## 改善箇所説明図

リレーエマージェンシーバルブ

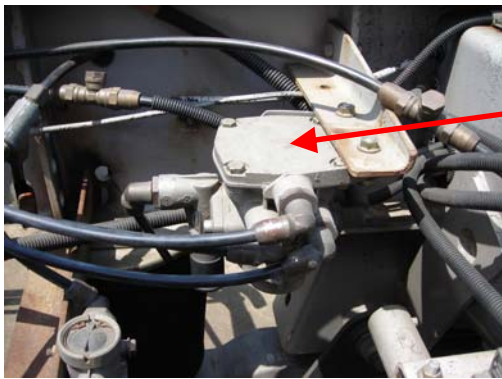
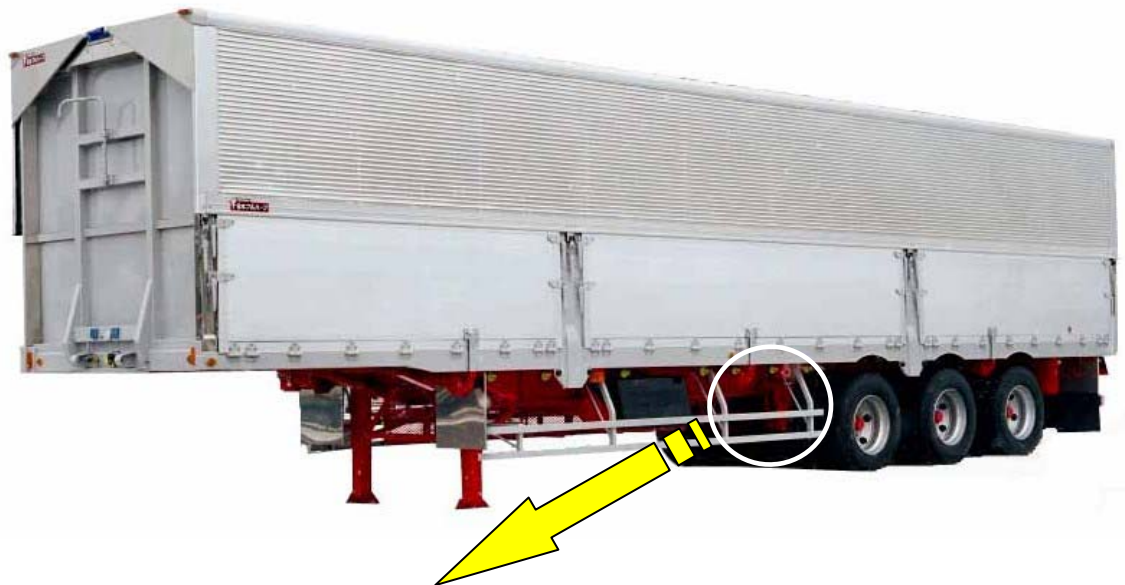
トレーラのアブレーキ装置にエアの供給及びエア圧をコントロールするバルブ(リレーエマージェンシバルブ)において、定期交換部品の指定及び補修用部品の設定をしていなかったため、部品交換がおこなわれていない。そのため、そのまま使用を続けると、リレーピストンとシリンダーが固着し、ブレーキを離した際に、ブレーキが引きずり、最悪の場合、ブレーキが過熱し、火災に至るおそれがある。

全車両、リレーエマージェンシバルブを交換するとともに、当該バルブの定期交換時期を明示する。

対策品は頭部がドーム形状をしている。
